Odpowiedzi na pytania zgłoszone przez Uczestników do 17 listopada 2021 r.

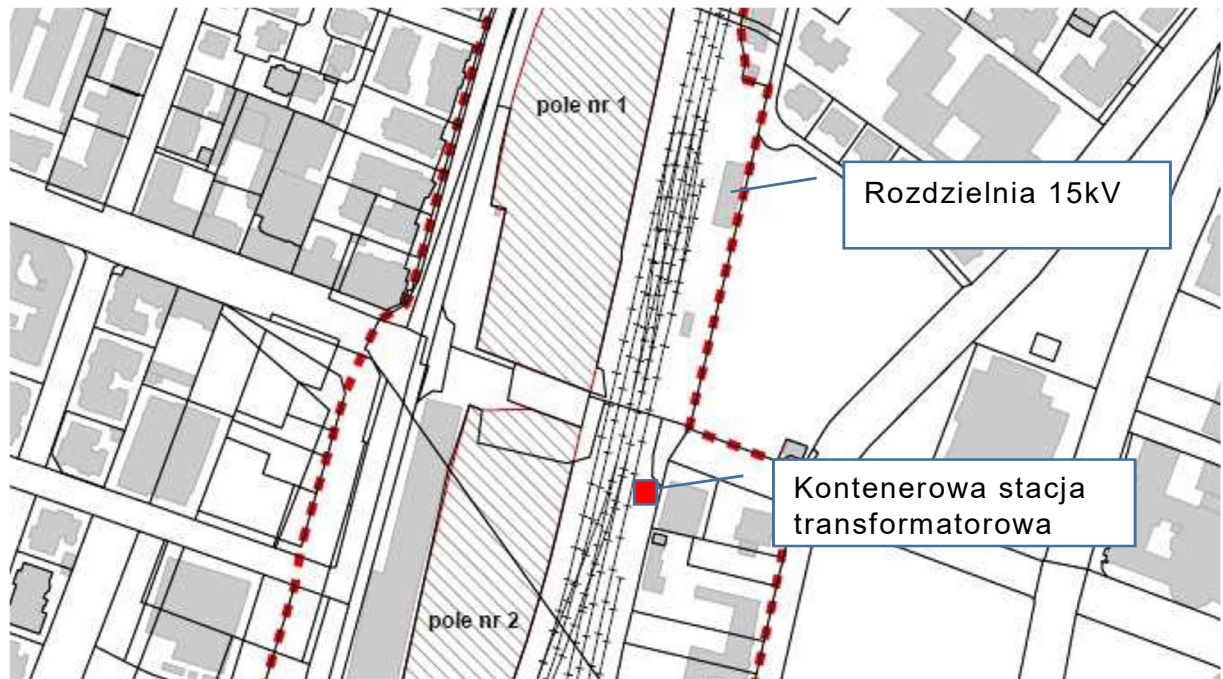
1. W wytycznych organizatora (załącznik nr 7), punkt 3.8: dla pola inwestycyjnego nr 2 istnieje możliwość rozszerzenia opracowania o m.in. zakres parkingu podziemnego. Czy organizator konkursu dopuszcza nadbudowę parkingu znajdującego się przy rondzie Kaponiera? Jeśli tak to czy organizator posiada wytyczne lub rysunki obrazujące możliwość adaptacyjną wspomnianego obiektu?

ODP.: Konstrukcyjnie parking jest obiektem skończonym i nie ma możliwości jego nadbudowy. Z konserwatorskiego punktu widzenia nadbudowa parkingu o kolejną kondygnację parkingu jest niedopuszczalna. Jeżeli Uczestnicy rozważają zawężenie ul. Roosevelta i wykreowanie zupełnie nowej zabudowy, to takie rozwiązanie jest dopuszczalne. Można zakładać, że możliwe jest połączenie parkingu poniżej poziomu ulicy, ale nad trakcją tramwajową, z projektowaną zabudową pola nr 2. Tym samym garaż pod ul. Roosevelta mógłby stanowić parking dla przyszłej kubatury na polu nr 2. Należy dodać, że powinny to być niezależne konstrukcyjnie obiekty. Uwaga od Rady Osiedla Jeżyce: Parking znajdujący się pod Rondem Kaponiera, jest obecnie wykorzystywany zazwyczaj w niewielkim stopniu i nigdy się nie zapełnia (m. in. z powodu braku wjazdu od strony północnej oraz kiepskiego powiązania pieszego z okolicą). Warto zadbać o zapewnienie połączenia ewentualnej nowej zabudowy z wejściem na parking, który może służyć obsłudze inwestycji. Jednocześnie należy wskazać, że obsługa komunikacyjna inwestycji poprzez indywidualny ruch kołowy powinna być, zgodnie z wytycznymi, minimalna. Powinien on być obsługiwany przede wszystkim przez transport publiczny, ruch pieszy i rowerowy.
